Znak sprawy: BZP/123/17

**Dotyczy:** Postępowania prowadzonego w trybie przetargu nieograniczonego na: „Przebudowa ciągów komunikacyjnych DK 31 – rozbudowa skrzyżowania ul. Floriana Krygiera z ul. Granitową z odcinkiem drogi w kierunku A6”

**Zestaw 5**

Rysunek pętli skośnej:

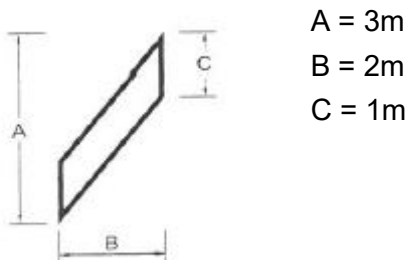
9. W PB branża elektroenergetyka tom IV/3 „Przebudowa sygnalizacji świetlnej” w punkcie 7 „Detektory indukcyjne” podano wymiary wszystkich pętli 2x2 m i określono ich ilość na 40 szt. Natomiast w PW „Przebudowa sygnalizacji świetlnej” tom III/3 w punkcie 7 „Detektory indukcyjne i detektory mikrofalowe” określono ilość pętli do wykonania 61 szt. nie podając ich wymiarów, ale wykazano na rysunkach tego projektu odmiennosc w kształtach i wymiarach pętli niż w PB. Prosimy, zatem o sprecyzowanie ile pętli należy wykonać, o jakich wymiarach i ile zwoi powinny posiadać poszczególne pętli (ew. grupy pętli).

Ilość pętli wykonać zgodnie z projektem wykonawczym tj. 61 sztuk w tym:

- 8 zwojowych w ilości 22 szt. o wymiarach 2x1m
- 7 zwojowych w ilości 26 szt. o wymiarach zgodnie z załączonym rysunkiem
- 3 zwojowych w ilości 13 szt. o wymiarach 8x1 m
